Bruits occasionnes par le flux du gaz frigorigène (modèle IKEF248-5)

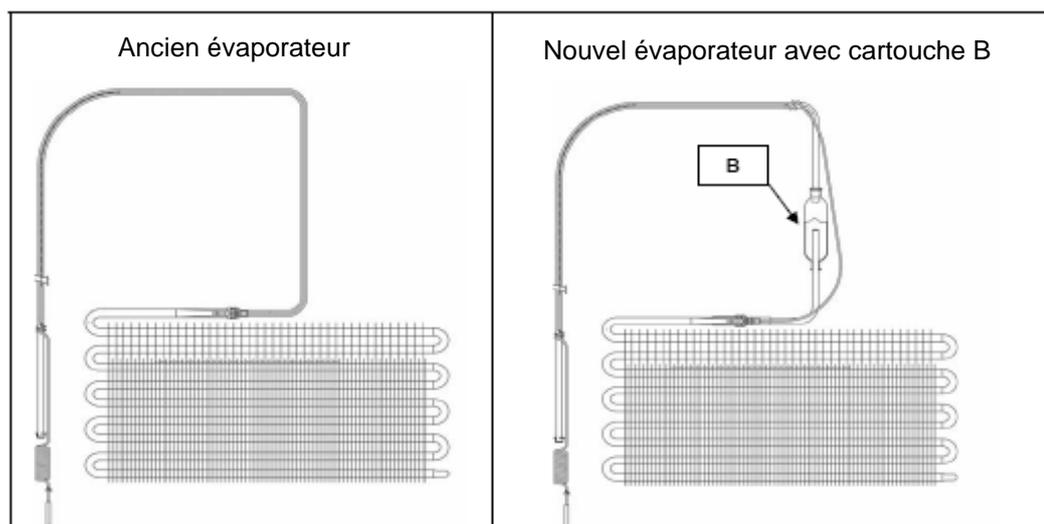
Chez les appareils IKEF 248-5 des bruits importants occasionnés par le flux du gaz frigorigène ont été constatés ; ces bruits sont dus au passage dans les capillaires.

Pour supprimer ce problème, il était nécessaire de remplacer l'évaporateur et de modifier la quantité de gaz frigorigène.

Pour remplacer l'évaporateur, il est nécessaire de commander le nouvel évaporateur avec cartouche B (**évaporateur de rechange réf. pièce dét. 433953**). La cartouche doit être remplie de 48g de gaz frigorigène, au lieu de 45g. (Corriger la plaque signalétique de l'appareil).

A	1 évaporateur	Réf. acc. 433953
B	2 insonorisations autocollantes	Réf. acc. 433322

1. Sortir l'appareil de la niche d'encastrement.
2. Débrancher l'appareil.
3. Accéder à l'évaporateur.
4. Couper la conduite de retour et les capillaires de l'ancien évaporateur et sortir l'ancien évaporateur.
5. Mettre le nouvel évaporateur en place et raccorder les conduites à ce dernier.
6. Monter les deux « insonorisations » : l'une sur le point d'injection des capillaires côté batterie, l'autre près du compartiment moteur, là où les capillaires sortent de l'évaporateur.
7. Remplir de nouveau le circuit réfrigérant en respectant la nouvelle quantité de gaz frigorigène (48g).
8. Rebrancher l'appareil et le repousser dans la niche.
9. Une fois le travail terminé, corriger la quantité de gaz frigorigène sur la plaque signalétique et indiquer la nouvelle valeur (48g).
